Notitie (Nota) van beantwoording zienswijzen

## **2 Ontwerpplan ter inzage**

Bijgaande notitie van beantwoording van zienswijzen richt zich op het concept definitief ontwerpplan 'Peter Zuidlaan'.

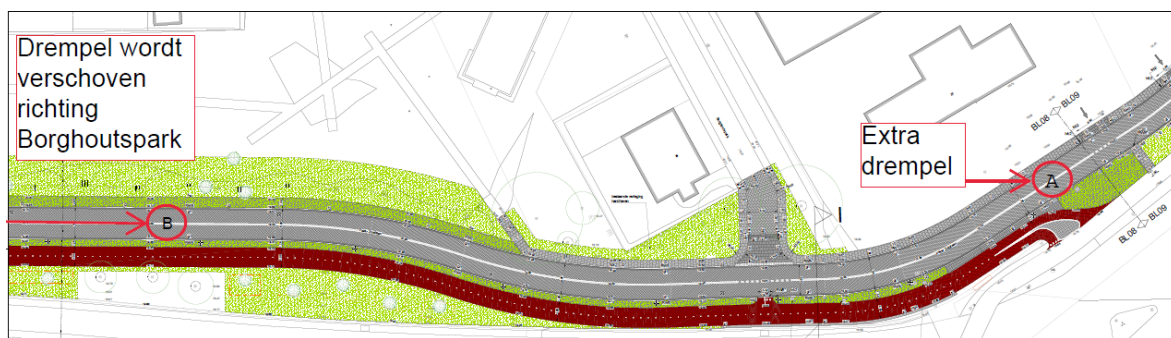
- *Op de breedte van het fietspad.  
Er wordt verwezen naar de toename van de fietsintensiteit en of de nieuwe fietspaden breed genoeg zijn. Hierbij wordt verwezen naar de breedtetool fietspaden van het CROW met het verzoek de fietspaden te verbreden;*
- *Veilige oversteek voor fietsers die uit de wijk en ter hoogte van David Lloyd/tennisvereniging komen en de Peter Zuidlaan willen oversteken;*
- *Veilige oversteek ter hoogte van zijstraat Borghoutspark;*
- *Aansluiting op de rotondes Broekweg en Kruisstraat;*
- *Verlichting van het fietspad.*

Ter hoogte van de zijstraat Borghoutspark is geen ruimte voor een vluchtheuvel.

Het ontwerp wordt aangepast: iets ten noorden van het kruispunt wordt een extra drempel in het plan opgenomen. En de reeds ingetekende drempel op de Peter Zuidlaan ten zuiden van het kruispunt, wordt naar het noorden opgeschoven (wat dichterbij het kruispunt toe).

Op de Peter Zuidlaan wordt een extra drempel opgenomen ten noorden van de zijstraat Borghoutspark-Peter Zuidlaan (A). De reeds ingetekende drempel op de Peter Zuidlaan ten zuiden van het kruispunt, wordt naar het noorden opgeschoven. Nieuwe locatie wordt B.

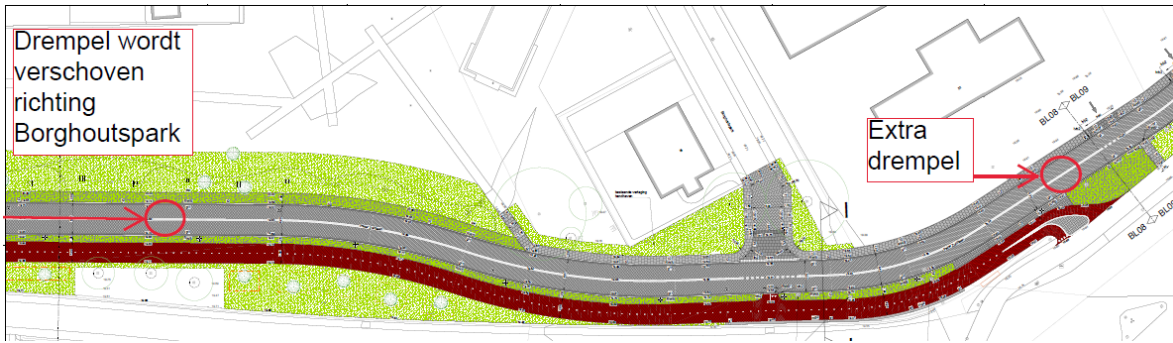
*Indieners vragen zich af waarom er is gekozen voor een 50 km/u-weg. De lange rechte weg nodigt uit om hard te rijden. Volgens indieners levert een 30 km/u-weg met bijbehorende snelheidsremmende maatregelen vele voordelen op, zoals verbetering van de verkeersveiligheid.*

*Meerdere indieners verzoeken om snelheidsbeperkende maatregelen (zoals smallere, rijstroken en drempels), om de veiligheid ter hoogte van zijstraten Peter Zuidlaan en oversteekplaatsen te borgen en voldoende zicht door obstakels, bocht en dergelijke.*

Mede door de melding over de bocht en (mogelijke) snelheid, leggen we een extra drempel aan op de Peter Zuidlaan tussen Borghoutspark en de bocht.
- **Peter Zuidlaan-Julianastraat 50 km/uur**  
In het Gemeentelijk Verkeers- en Vervoersplan (GVVP), vastgesteld in 2019 door de gemeenteraad, is opgenomen dat de route Peter Zuidlaan-Julianastraat-Hagendorenseseweg een gebiedsontsluitingsweg is. Op een gebiedsontsluitingsweg (GOW) geldt normaal gesproken een maximumsnelheid van 50 km/uur. Sinds kort is een nieuw type GOW mogelijk met 30 km/uur als maximumsnelheid. De volgende redenen zijn aangehouden om voor deze route voor 50 km/uur te kiezen:

Op de Peter Zuidlaan wordt een extra drempel opgenomen ten noorden van de zijstaart Borghoutspark-Peter Zuidlaan. De reeds ingetekende drempel op de Peter Zuidlaan ten zuiden van het kruispunt, wordt naar het noorden opgeschoven.
